Produits concernés: Parachute de sauvetage FLEXPACK

P/N: P 512 (XX) (XX)

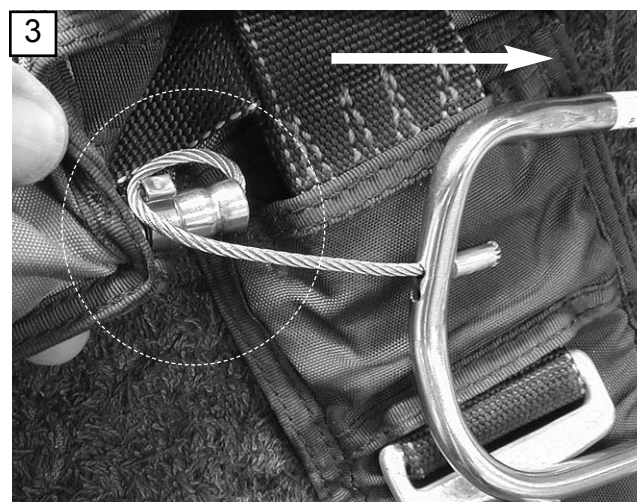
Des utilisateurs ont signalé un blocage de la poignée de déclenchement de la voile de sauvetage lors du test de déclenchement avant repliage périodique.

La mise en place de la poignée de déclenchement dans son logement a été incorrectement exécutée. Après manipulation, le mou résiduel du câble de la poignée, normalement libre, a formé une boucle qui est venue crocheter l'ergot du collier de sertissage de l'embout de la gaine métallique de déclenchement. (Cf photos 1,2 & 3)

Conséquences: extrême difficulté ou impossibilité de déclenchement de la voile de sauvetage

La traction sur la poignée de secours devient impossible, la boucle de câble étant crochétée, sous le plastron, par l'ergot de fixation de la gaine.

Controler impérativement la mise en place de la poignée de secours dans son logement en utilisant la check list suivante:

- Cheminement direct du câble: de la sortie de la gaine jusqu'à l'embout de butée de câble.
- Poignée insérée entre les 2 velcros de maintien (et non dessous).
- Coude de la poignée orienté vers l'extérieur (étiquette d'identification non visible).
- Mou du câble, longueur approximativement 10 cm, totalement libre (non insérée entre les velcros).
